## 4 変更箇所について（一部抜粋）

# 変更箇所【一覧図】

# 変更箇所【三鷹市-7】野崎一、二丁目、上連雀九丁目

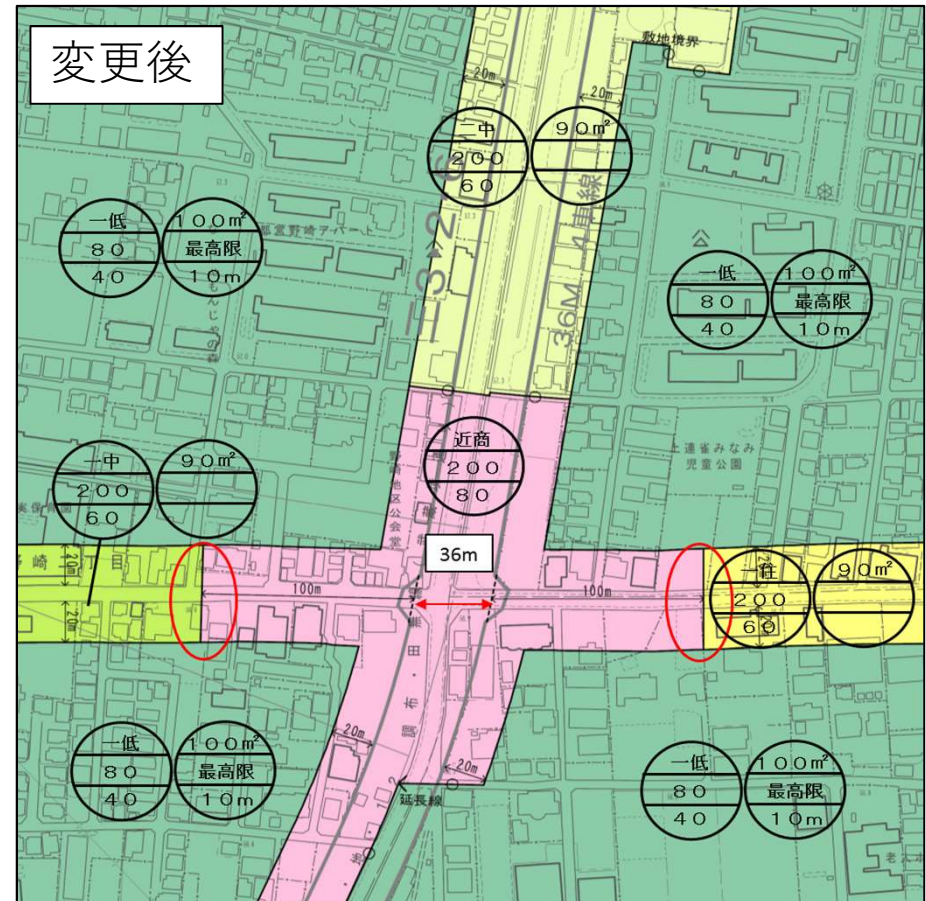
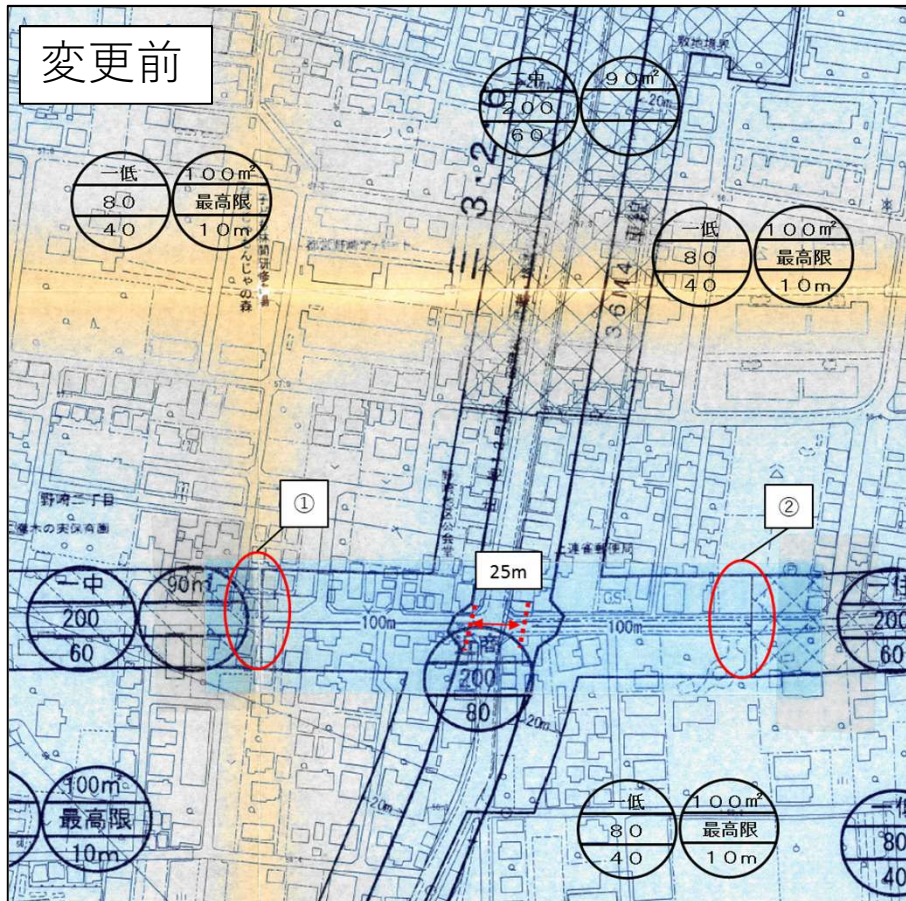
変更についての考え方：ア

変更内容：【都市計画道路（計画幅員25m）から100m】から【都市計画道路（計画幅員36m）から100m】へ変更する。

# 変更箇所【三鷹市-10】牟礼二丁目

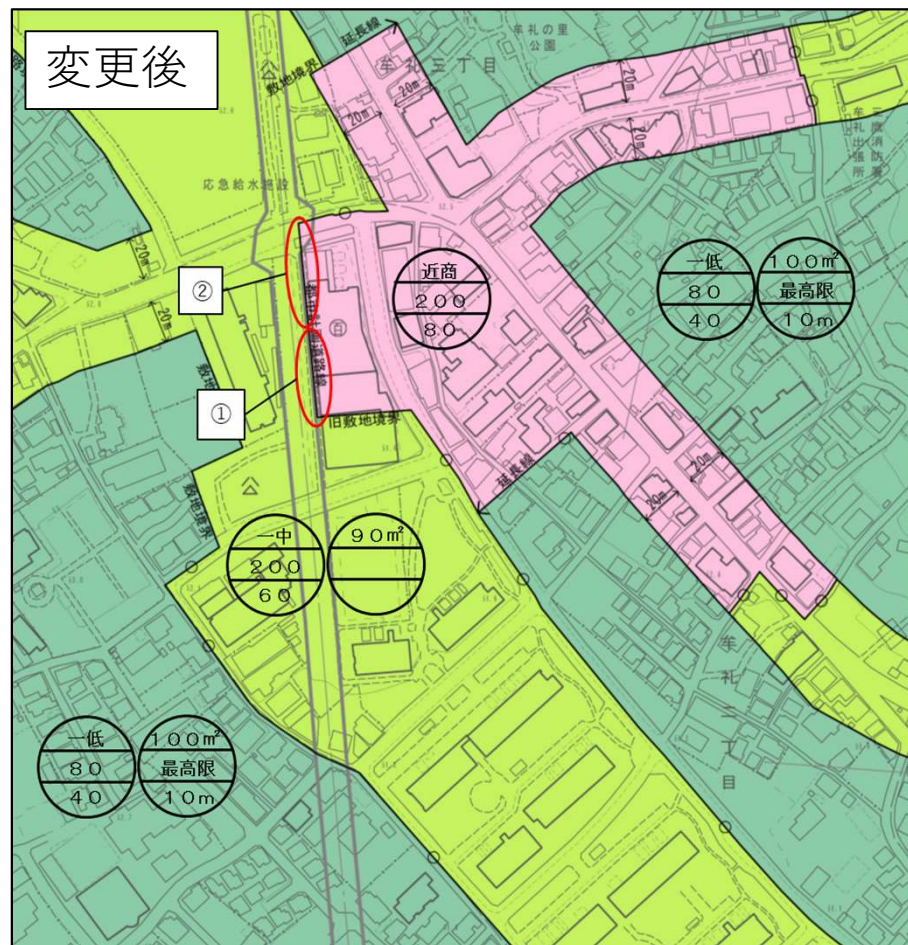
変更についての考え方：イ

変更内容：【道路中心（消失）】から近傍の地形地物である【都市計画道路の計画線（東側）】へ変更する。

# 変更箇所【三鷹市-11】井の頭二丁目

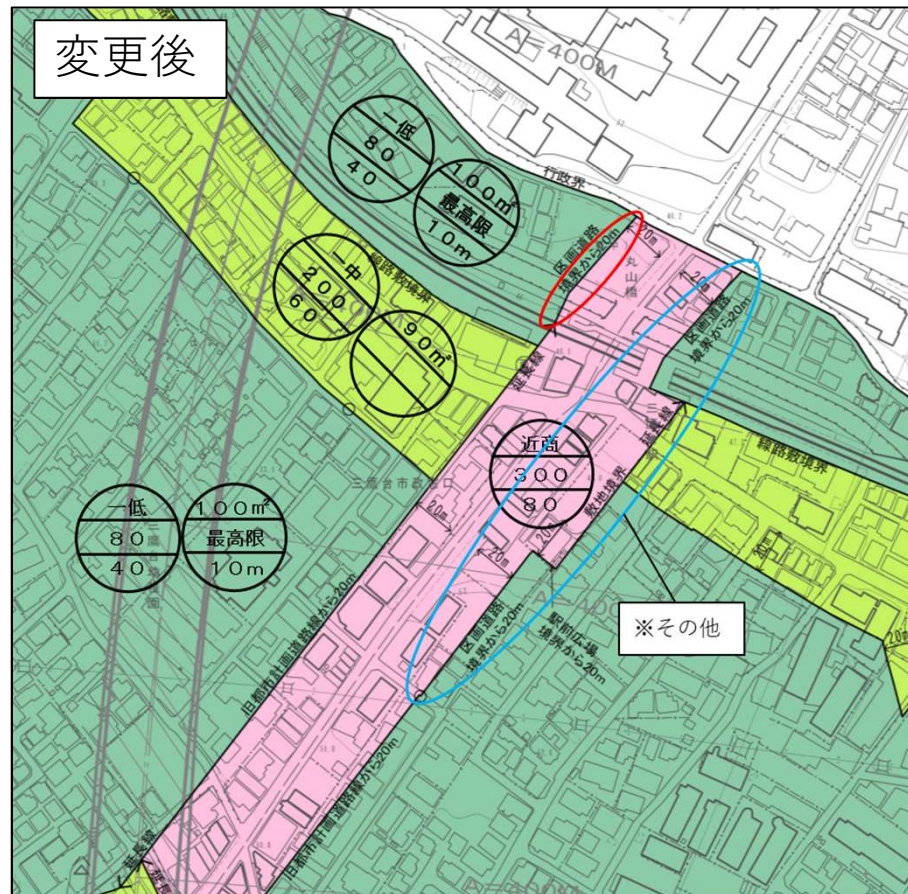
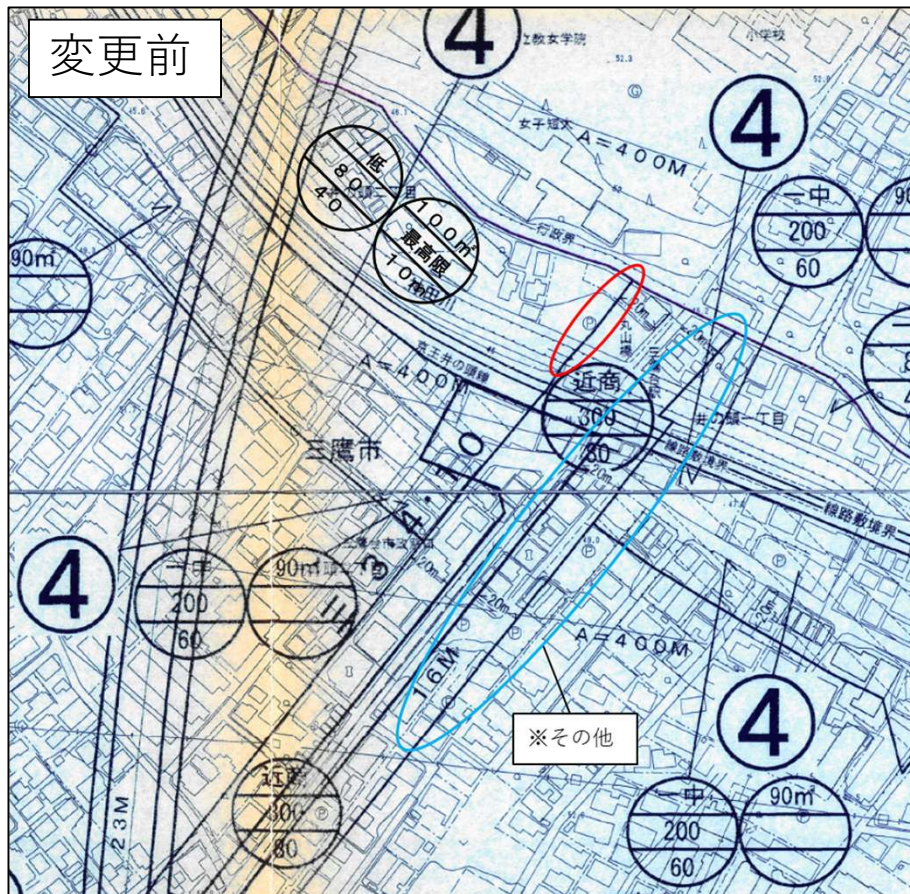
変更についての考え方：ア

変更内容：【道路端（拡幅前）から20m】から【道路端（拡幅後）から20m】へ変更する。

# 変更箇所【三鷹市-13】下連雀七丁目

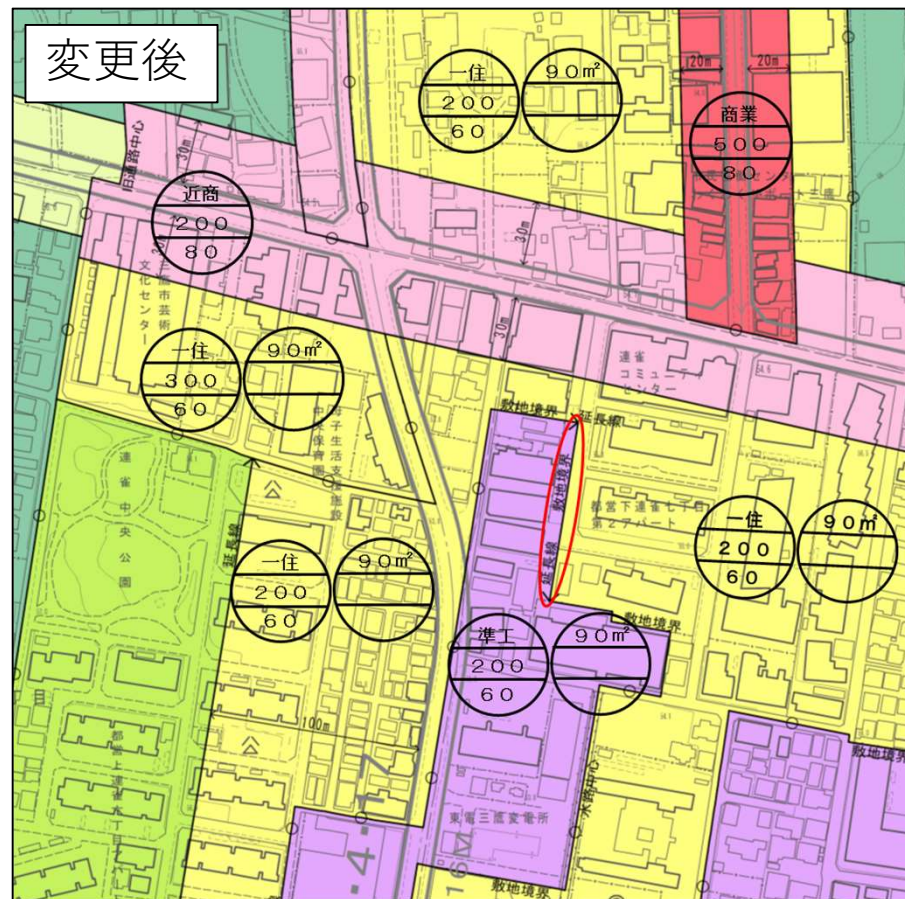
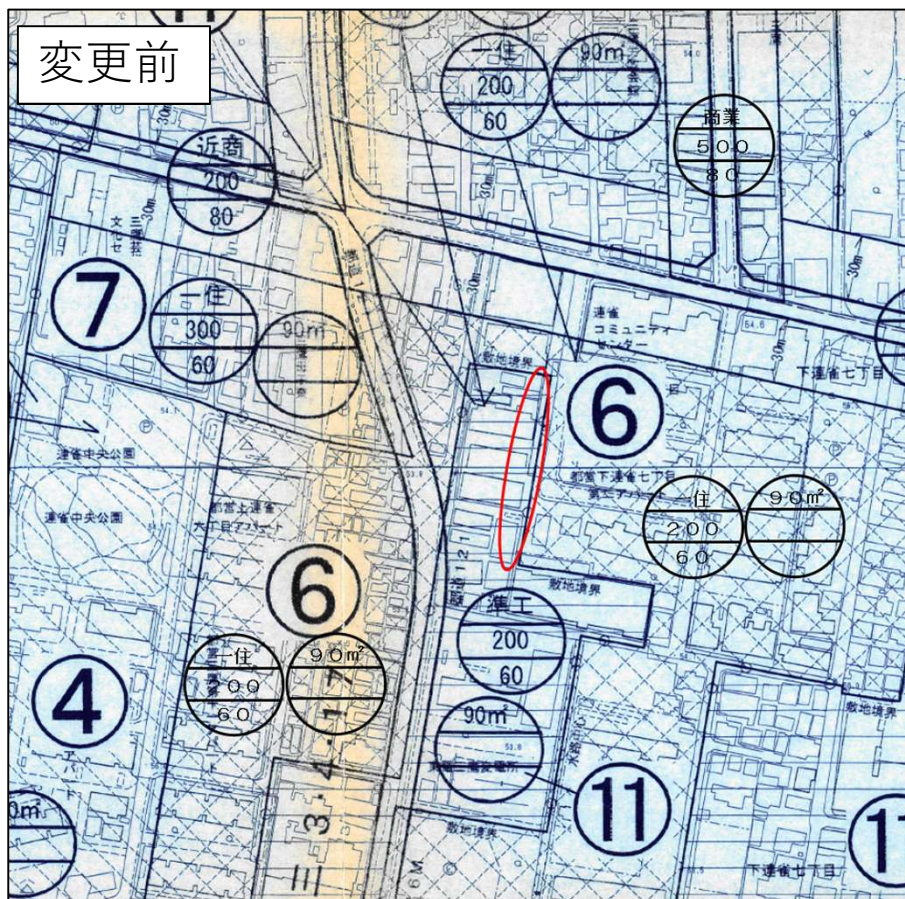
変更についての考え方：ウ

変更内容：【根拠不明確（中心マークはあるが道路が無い）】により、近傍の地形地物である【敷地境界及び敷地境界延長】へ変更する。
